Numer referencyjny postępowania: **ZP.271.4.2023**

WYJAŚNIENIE TREŚCI SWZ_9

Dotyczy postępowania: „Budowa/modernizacja infrastruktury drogowej, technicznej drogowej, elektroenergetycznej i wod-kan na terenie Dolnośląskiej Strefy Aktywności gospodarczej – S 3 Jawor” - z podziałem na 2 części w ramach dofinansowania z Rządowego Funduszu Polski Ład Programu Inwestycji Strategicznych – V edycja. Numer postępowania: ZP.271.4.2023

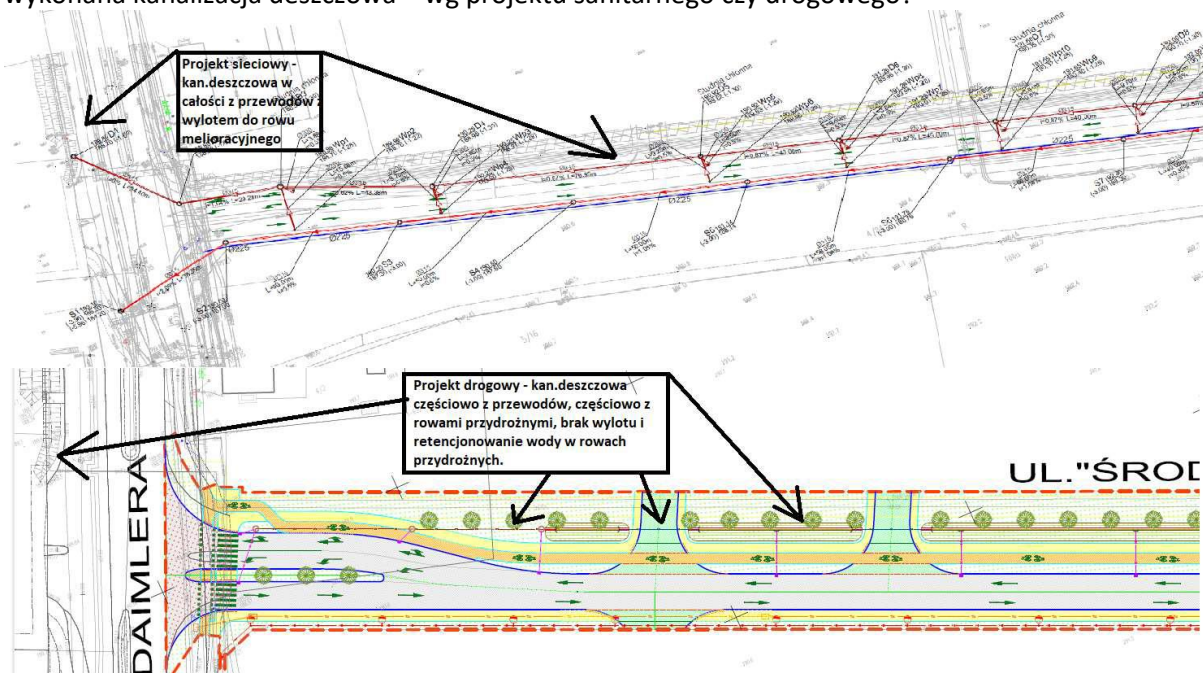
UL. ŚRODKOWA – Projekt sanitarny zakłada w całości drogi kanalizację grawitacyjną wykonaną z przewodów rurowych z wylotem za pomocą studni D1 do rowu melioracyjnego (proszę o potwierdzenie, czy ów jest czynny i czy przyjmie zakładane ilości wody). Natomiast projekt drogowy zakłada częściową kanalizację deszczową za pomocą przewodów i retencjonowanie wód w przydrożnych rowach melioracyjnych.

Proszę o potwierdzenie punktu wylotu kanalizacji deszczowej bądź wersji zgodnie, z którą ma być wykonana kanalizacja deszczowa – wg projektu sanitarnego czy drogowego?

Zamawiający informuje, że ulicę Środkową należy w całości odvodnić poprzez system rurowy – kanalizację deszczową z wylotem do rowu w ul. Daimlera. Dodatkowo każda ze studni zbiorczych w ulicy Środkowej ma być studnią chłonną.

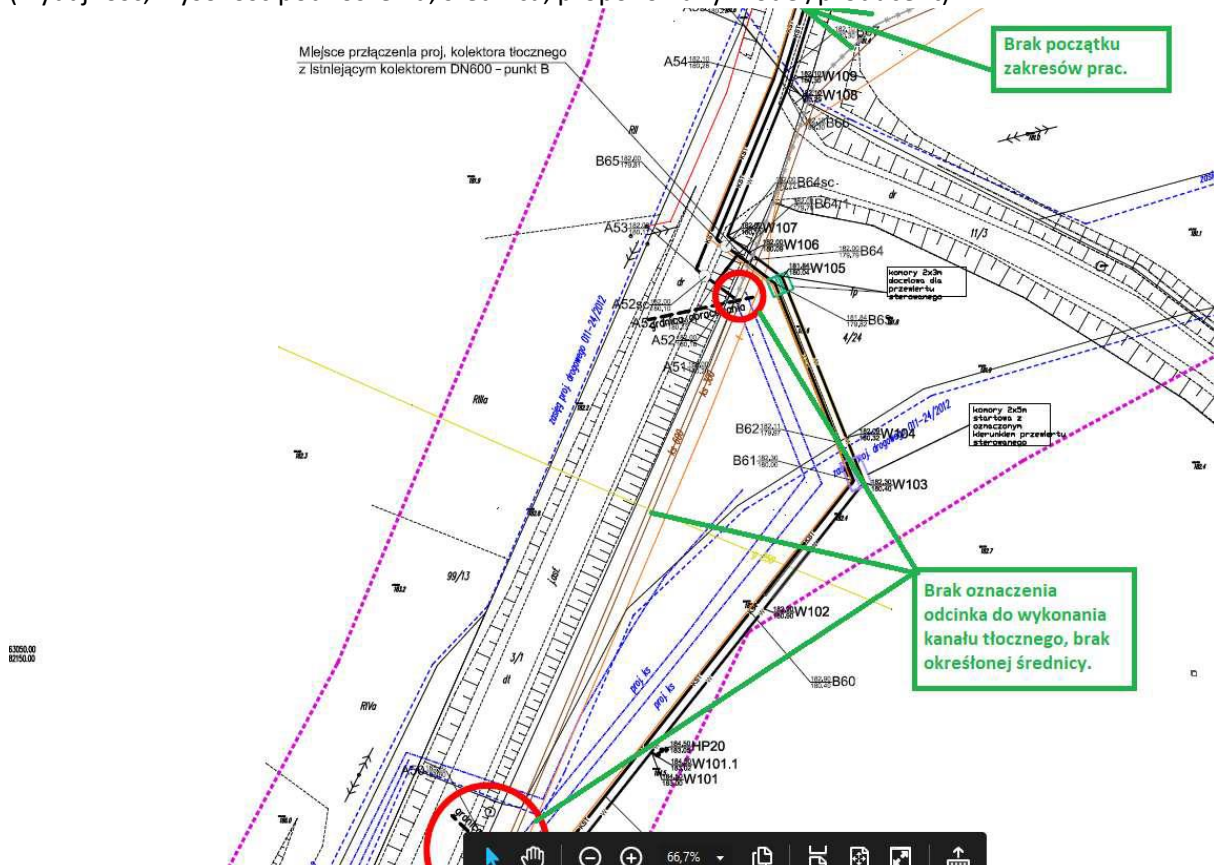
UL. DAIMLERA – Prosimy o rozszerzenie części opisowej odnośnie wykonania rurociągu tłoczego fi 500 do wykonania od komory A 50 do A 52. Rurociąg ten nie został wskazany w części rysunkowej jako do wykonania poza zaznaczeniem granic opracowania. Prosimy również o opis elementów oznaczonych symbolami A52sc i B64sc a także podanie parametrów dla przepompowni ścieków (wydajność, wysokość podnoszenia, średnica, proponowany model/producent).

Odcinek sieci $\varnothing 500$ należy wykonać w celu połączenia dwóch rurociągów tłocznych: obecnie funkcjonującego z nową odnogą. Oba istniejące rurociągi wykonane są z rur PE-HD. Na załączniku wskazano orientacyjnie odcinek sieci do wykonania.

W zakresie koncepcji zaproponowano jedną przepompownię ścieków umożliwiającą przesył ścieków pod drogą ekspresową S3 do istniejącego systemu w ulicy Daimlera. Z przedmiotowego obszaru planowany odpływ ścieków wynosi $35\text{m}^3/\text{h}$. Pozostałe parametry tj. wysokość podnoszenia, średnica, proponowany model/producent wyniknie z wykonanego projektu budowlanego.

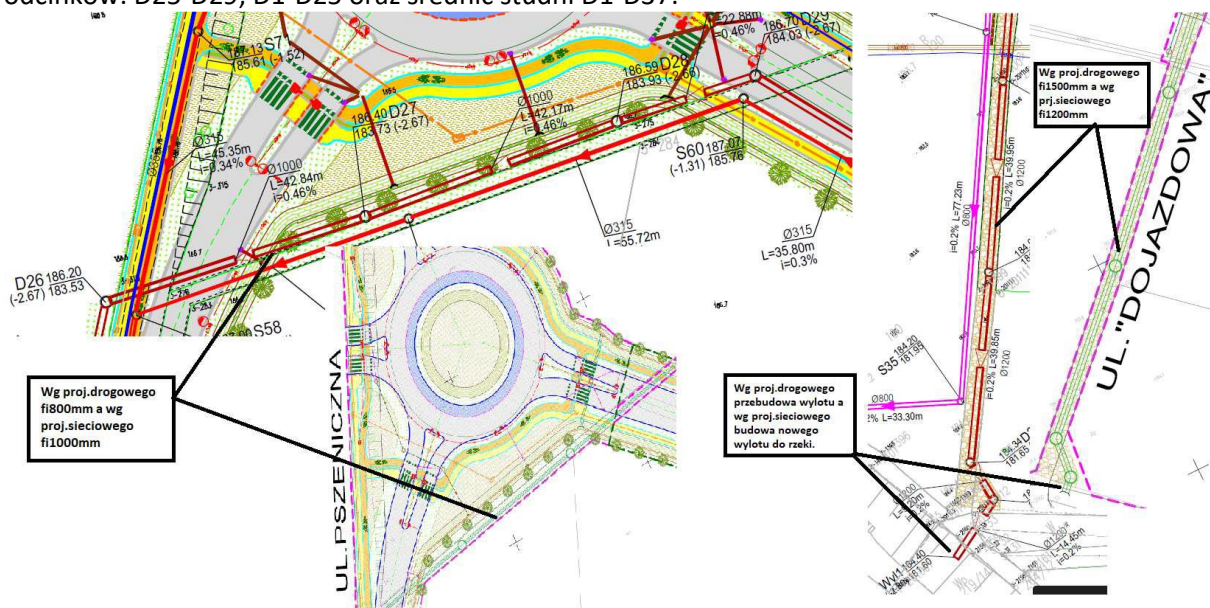
UL. PSZENICZNA – Prosimy o informację w jaki sposób ma być wykonana kanalizacja deszczowa dla ul. Pszenicznej, czy na podstawie projektu drogowego czy sieciowego? W związku z rozbieżnością na całości zakresu ul. Pszenicznej prosimy o potwierdzenie średnic dla kanalizacji deszczowej dla odcinków: D25-D29; D1-D25 oraz średnic studni D1-D37:

Zakres sieci kanalizacji deszczowej należy przyjąć z koncepcji dotyczącej sieci sanitarnych. Zakres budowy w ulicy Pszenicznej nie wyklucza wzajemne wykonanie rowów chłonnych wzdłuż pasów drogowych.

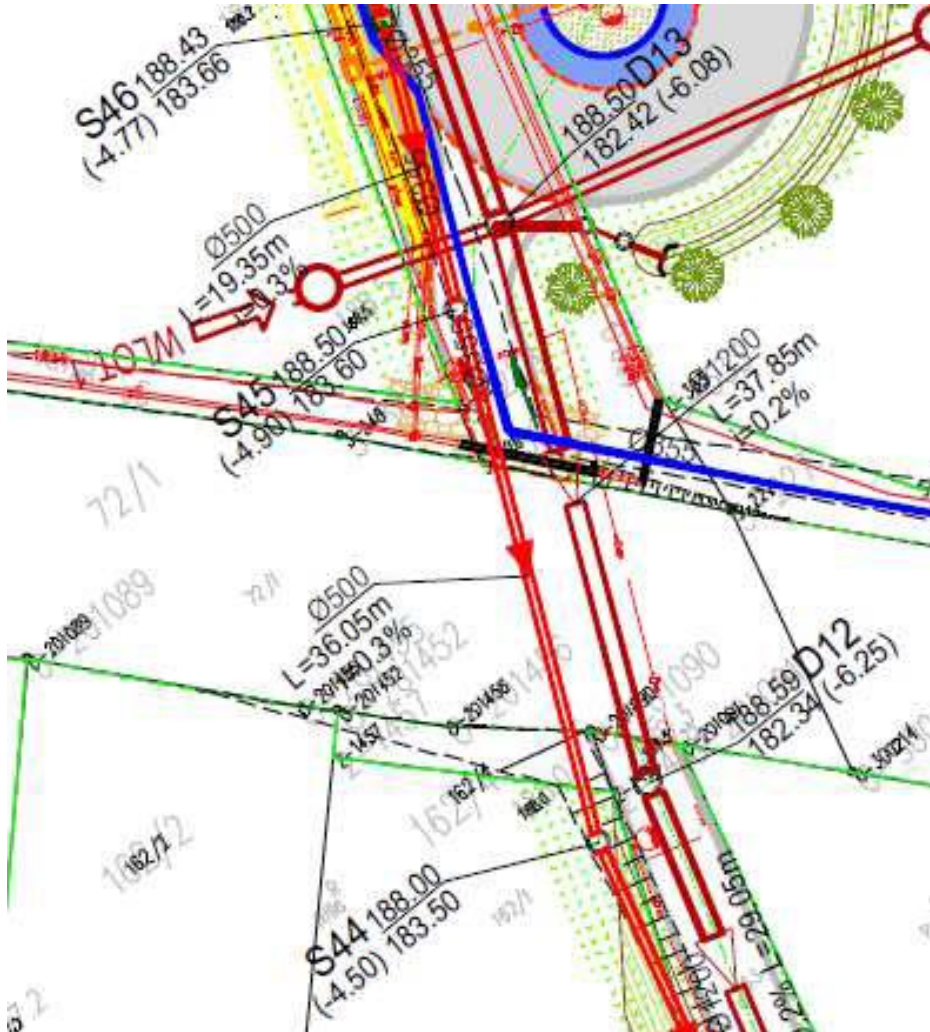
UL. PSZENICZNA – Proszę o potwierdzenie czy odcinki kanalizacji deszczowej D12- D13 oraz kanalizacji sanitarnej S44-S45 należy wykonać przewiertem w uzgodnieniu z PKP?

Zakres oraz sposób przekroczeń przez tereny PKP należy uzgodnić na etapie prac projektowych. Linie kolejowe są czynne.

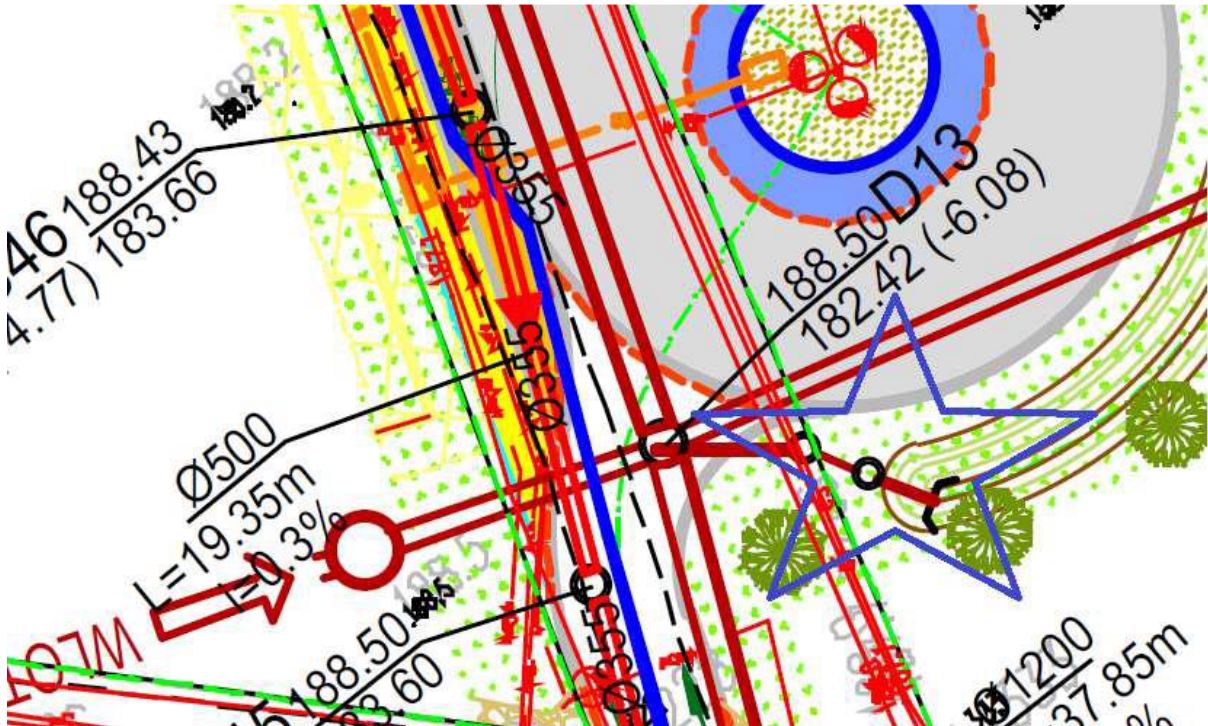
UL. PSZENICZNA, UL. DOJAZDOWA – Czy na wylocie wody opadowej z rowów przydrożnych do studni D13 należy przewidzieć separator z osadnikiem oraz dodatkowy na wylocie przed studnią D2 – zaznaczono niebieską gwiazdą. Czy wystarczy jeden przed wylotem kanalizacji deszczowej do rzeki Nysy Szalonej?

Dopuszcza się lokalizację jednego separatora na kolektorze przed wylotem do rzeki Nysa Szalona.
